Dohoda o narovnání „Polní cesta „K Mušlovu“ v k.ú. Mikulov na Moravě“.

Znalecký posudek

pro stanovení příčin havarijního stavu nově realizované místní komunikace polní cesta „k Mušlovu“ mezi městem Mikulov a osadou Mušlov a stanovení podílu realizační firmy a projektanta na tomto havarijním stavu.

č. 4/2/2017

Obr. 1: Situace sond s vyznačením 2 větví a částí komunikace na větví 1, uvažovaných v posudku a vložení výseku on-line mapy z portálu mapy.cz.

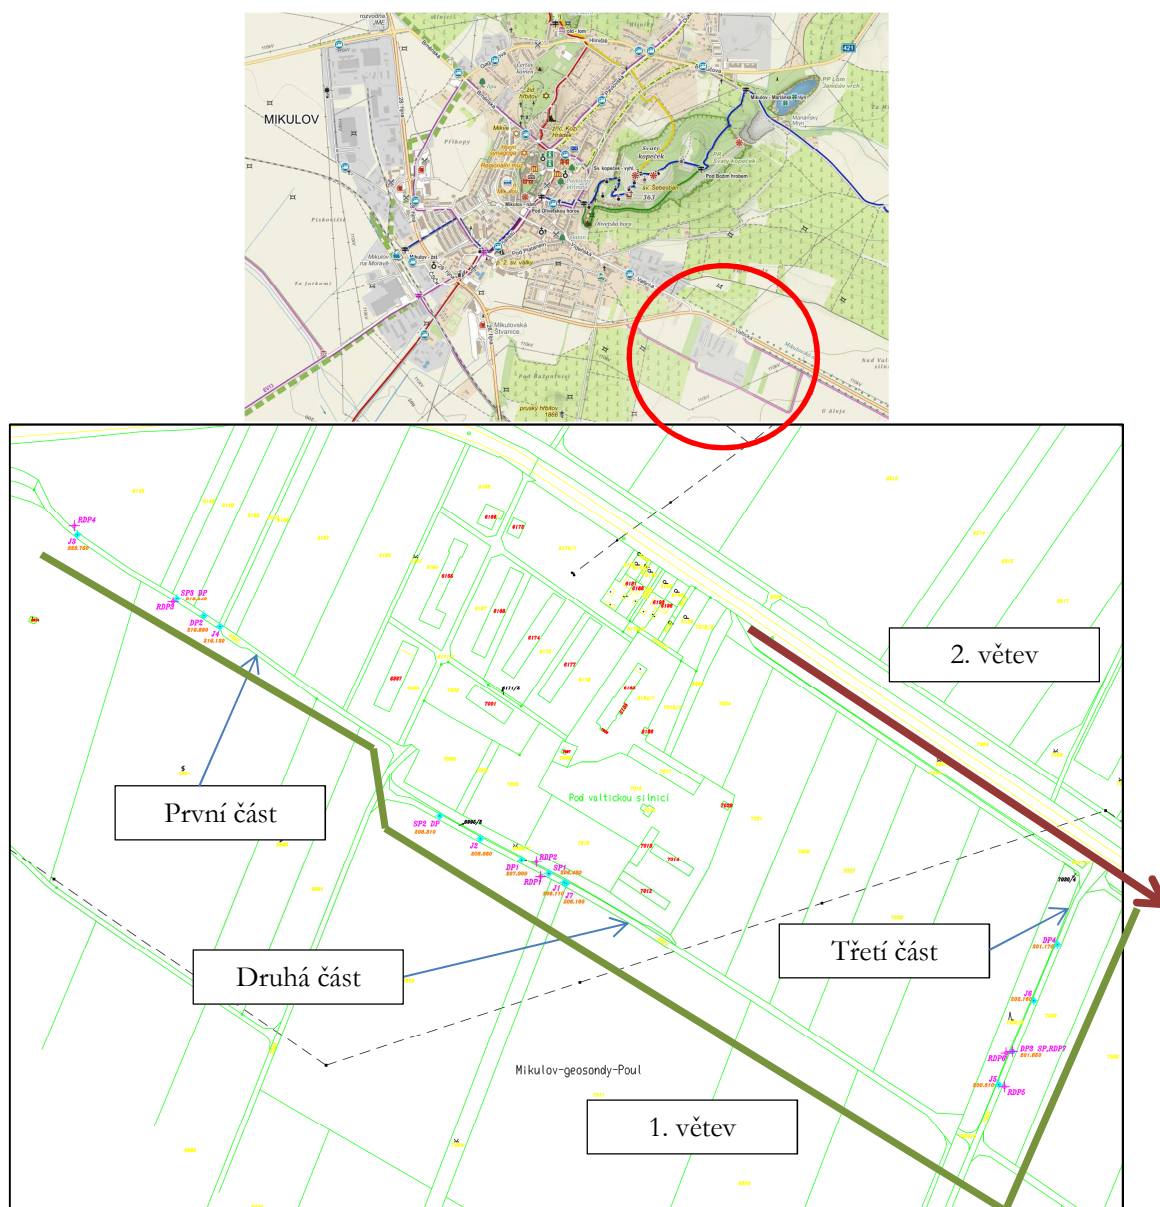
Polní cesta se nachází jihovýchodně od města Mikulov (u Břeclavi). Délka zájmového úseku, který má tvar písmene „L“ a který je na Obr. 1 rozdělen na 2 větve, má délku přibližně 1,42 km. Nadmořská výška se pohybuje v rozmezí 225 – 197 m. n. m. Pro účely dalších komentářů jsou v situaci již zanesena a označena průzkumná díla v rámci inženýrskogeologického průzkumu. Dle míst se soustředěným průzkumem je větev 1 rozdělena na 3 části.

Řešená lokalita polní cesty „k Mušlovu“ – 2 větve komunikace, 2. větev bez poruch, 1. rozdělena na 3 části – podle oblastí se soustředěným průzkumem.

Obr. 2: Schéma negativního působení na komunikaci.

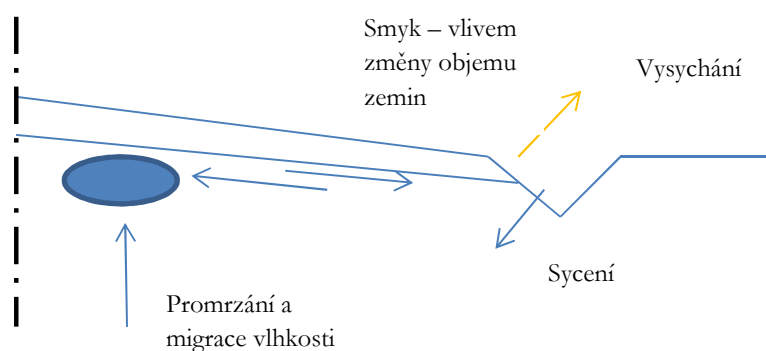
Z výsledků průzkumu vyplývá, že nebylo odpovídajícím způsobem do určité hloubky vyměněno nebo upraveno podloží z neogenních jemnozrnných sedimentů (alespoň v podstatné části polní cesty). To má závažné následky: jednak (1) je takto podloží náchylné k promrzání, tj. zvyšuje se vnitřní pnutí vlivem expanze ledu v postupně zamrzající vody v pórech, jednak (2) po roztátí vykazuje zemina vyšší pórovitost a tudíž oslabenou strukturu a je náchylnější na rozbrzdění. Také se snižuje její tuhost oproti stavu před promrznutím, tj. zvětšuje se náchylnost k deformacím a společně s tímto klesá neodvodněná pevnost. Analogicky k vlivu přechodu bodu mrazu lze za další nežádoucí následky uvést (3) náchylnost k vysychání či naopak (4) schopnost absorpce vody. Všechny 4 následky zanedbání projektových a vůbec normových nařízení či doporučení podmiňují objemové změny zeminy. V případě následků (1) a (4) dochází ke zvětšování objemu – bobtnání, v případě následků (2) a (3) dochází ke smršťování – především u bodu (3) je aspekt smršťování velmi výrazný. Protože se jedná o složité termo-hydro-chemo-mechanické pochody a nejsou známy časové proporce vývoje okrajových podmínek teploty, množství vody a napětí, není možné tyto objemové změny kvantifikovat, alespoň ne přesněji, než uvedením odhadu přibližného řádu hodnot – přesto znalec konstatuje, že k nim dochází. Lze nicméně říci, že je téměř nulová pravděpodobnost, že by se stav zeminy pro prodělání změn objemových vrátil do stavu, jaký panoval před těmito změnami – zemina si „pamatuje“ předchozí namáhání a chová se nelineárně ve smyslu relace napětí/přetvoření – kriticky se toto projevuje u čísla pórovitosti. To znamená, že pokud zemina náchylná k objemovým změnám může svým chováním ovlivnit asfaltový kryt – a z vrtného průzkumu znalec usuzuje, že může – je značná šance, že se chování přes smykové napětí na rozhraní asfalt/podloží promítne do stavu asfaltové vrstvy coby trhliny, která ve vozovce již zůstává. Je důležité si rovněž uvědomit, že jak bobtnání, tak smrštění může trhliny způsobit a tyto dále zvětšovat nebo zmenšovat. Stejně tak, v závislosti na trajektorii objemových změn nebo poloze zdroje objemových změn může docházet k efektu opačnému – nadměrnému tlakovému namáhání asfaltové vrstvy, které v extrémních případech resultuje ve vypouklé oblasti, s trhlínami nebo bez nich. Tento nežádoucí efekt tlakového namáhání se navenek nicméně projevuje méně často na vozovce typu srovnatelným s typem na polní cestě k Mušlovu, protože únosnost v tlaku (jestliže není štíhlost krycí asfaltové desky dostatečná pro boulení a vznik jiných lokálních porušení) je značně větší, než únosnost tahová. Schéma působení možných negativních vlivů na komunikaci (asfaltový povrch) je uveden na Obr. 2.

Pokud dojde k vytvoření trhlin, podloží komunikace je dotováno přímo srážkovou vodou. Toto neprospívá celkovému stavu – jestliže nedojde k horší variantě – změně konzistence tímto přímým působením**, voda dosycuje prostředí a zvyšuje negativní efekty např. vlivem promrznání a přispívá (především po následném roztátí) ke zvýšení rozbrídavosti a snižování neodvodněné pevnosti zeminy. Toto je podle znalce jedna z konsekvencí, kterou lze alespoň v hrubých konturách vztáhnout na danou lokalitu a která tudíž mohla zapříčinit vzájemné poklesy částí komunikace podél trhliny. Jaký je vliv případného vysychání okrajů komunikace na tyto poklesy, je otázkou.

Obrázek 1 Lokalizace diagnostické prohlídky místní komunikace Mikulov-Mušlov [zdroj: mapy.cz]

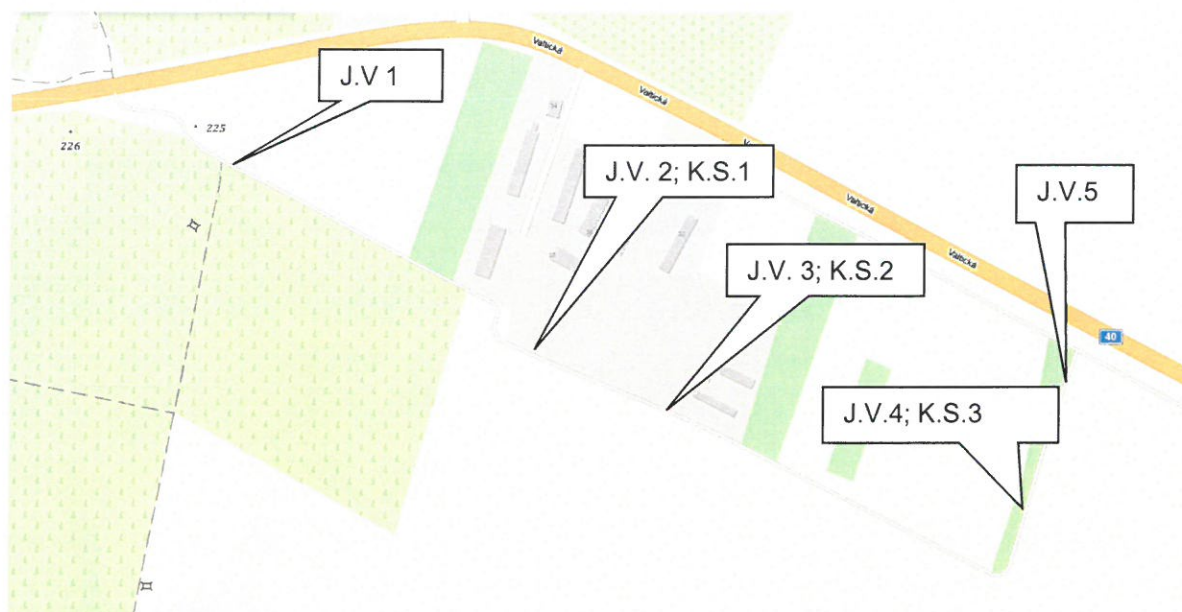
- Provedení 5 jádrových vývrtů na krytových asfaltových vrstvách. Lokalizace dle obrázku 1.
- Provedení 2 kopaných sond v nezpevněné krajnici.
- Provedení 1 kopané sondy v jízdním pruhu.
- Měření únosnosti podloží vozovky místní komunikace nedestruktivní metodou DCP dle ČSN 72 1006.
- Diagnostická zpráva s uvedením závěrů a porovnání s projektovou dokumentací.

Tabulka 1 Charakteristika vozovky sledovaného úseku místní komunikace Mikulov - Mušlov

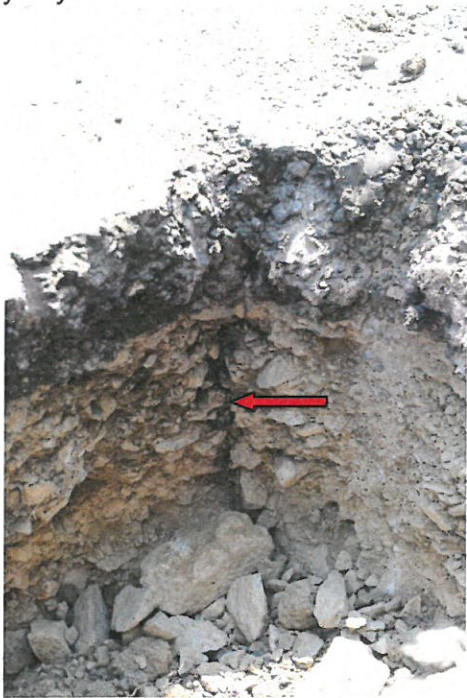
Na jádrových vrtů v asfaltovém krytu místní komunikace Mikulov-Mušlov byly změřeny tloušťky asfaltových vrstev. V místech kopaných sond, lokalizovaných na obr. 1 byly stanoveny tloušťky podkladní vrstvy a metodou DCP podle ČSN 72 1006 stanoven penetrační odpor podloží vozovky sledované místní komunikace. Výsledky jsou shrnuty v Tabulce 1.

Č. vřvtu	Krytové vrstvy		Celková tloušťka krytu	Podkladní vrstva
JV 1	ACO 11 40 mm	ACP 16 45 mm	85 mm	(nestanoveno)
JV 2	ACO 11 40 mm	ACP 16 50 mm	90 mm	ŠD 0/63 200 mm
JV 3	ACO 11 35 mm	ACP 16 40 mm	75 mm	ŠD 0/63 200 mm
JV 4	ACO 11 35 mm	ACP 16 45 mm	80 mm	ŠD 0/63 200 mm
JV 5	ACO 11 35 mm	ACP 16 40 mm	75 mm	(nestanoveno)
KS 1	Štěrkodrt' ŠD 0/63 mm, tloušťka 200 mm.			
KS 2	Štěrkodrt' ŠD 0/63 mm, tloušťka 200 mm.			
KS 3	Štěrkodrt' ŠD 0/63 mm, tloušťka 200 mm.

KOORDINAČNÍ SITUACE STAVBY 1:1 000
SO 101 - POLNÍ CESTA

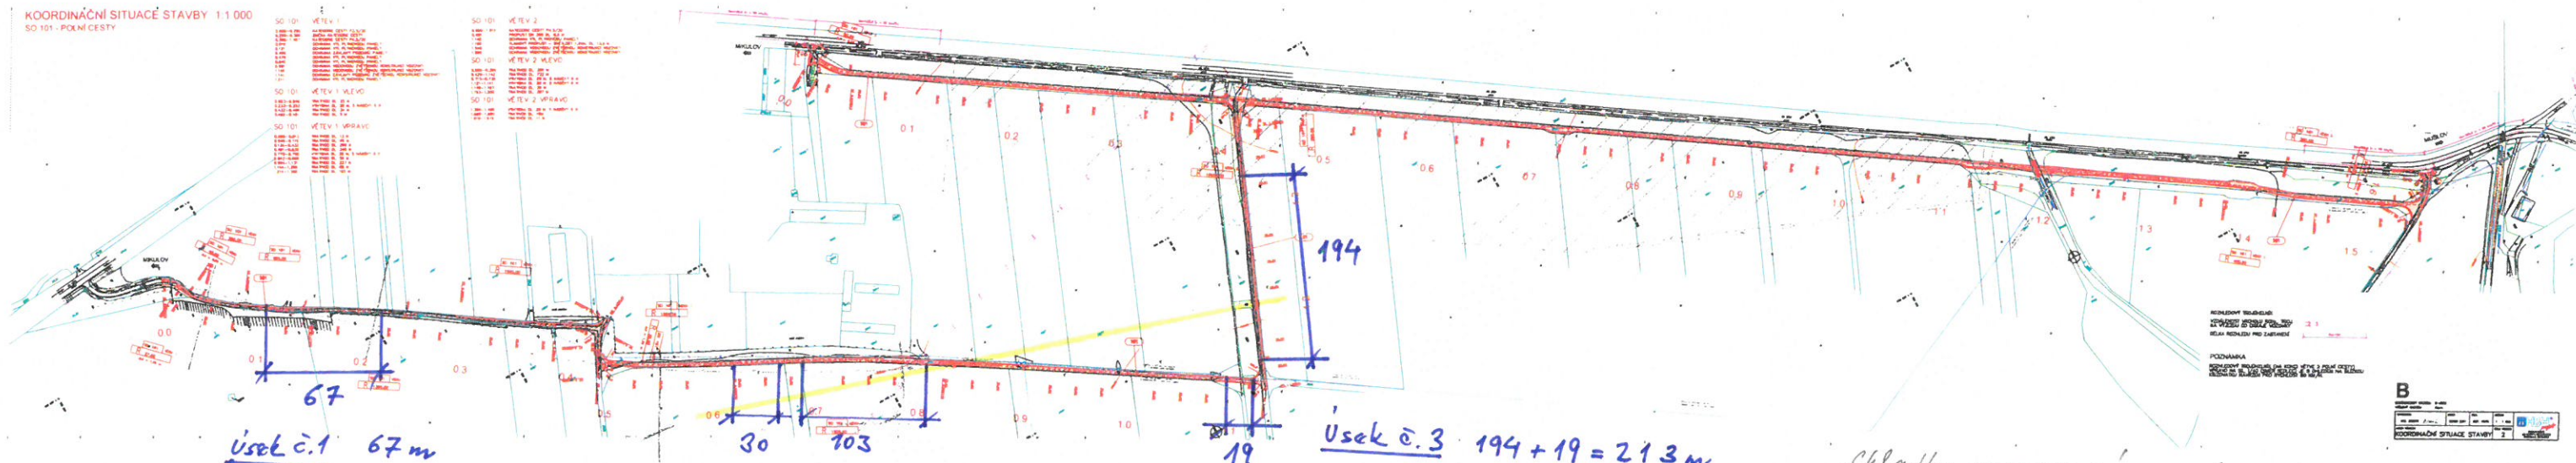
- Část „B“ opravy Díla bude provedena v celkové délce 413 metrů a to v rámci několika úseků, které jsou vyznačeny v situačním výkresu Díla (situační výkres je nedílnou přílohou č.1 této dohody). Jednotlivé úseky byly vyznačeny také v terénu na místě samém a odpovídají příloze č. 1. Tato část oprav bude provedena odfrézováním živičného povrchu vozovky

Úsek č.1 67 m

Úsek č.2 103+30 = 133 m

na základě Vaší žádosti, kterou naše společnost obdržela e-mailem dne 2. května 2019, doplňujeme náš návrh řešení reklamace díla „Polní cesta k Mušlovu v k. ú. Mikulov“. V příloze tohoto dopisu naleznete situační výkres polní cesty s vyznačením úseků, které navrhujeme k opravě. Tyto úseky jsme vyznačili také přímo na místě samém. Jedná se o tři úseky, na nichž se vyskytují čtenější poruchy vozovky, a to v celkové délce 413m komunikace. Na tomto výkresu rovněž uvádíme náčrtek s popisem skladby opravované vozovky se zachycením technického řešení pomocí geomříže. Jelikož jsme toto technické řešení, které je poněkud odlišné od původní projektové dokumentace, zvolili za účelem zpevnění a z odolnění konstrukcí vozovky, nebudeme provádět odstranění šterkodrtě až na pláň, ale ponecháme 50mm stávající šterkodrtě 0-63 se zhutněním a stabilitu konstrukčních vrstev zajistíme pomocí vložené geomříže. Následně budeme pokračovat dle projektových tloušťek vrstvou šterkodrtě 0-63 o celkové mocnosti 300mm a asfaltovým krytem o celkové mocnosti 100mm.
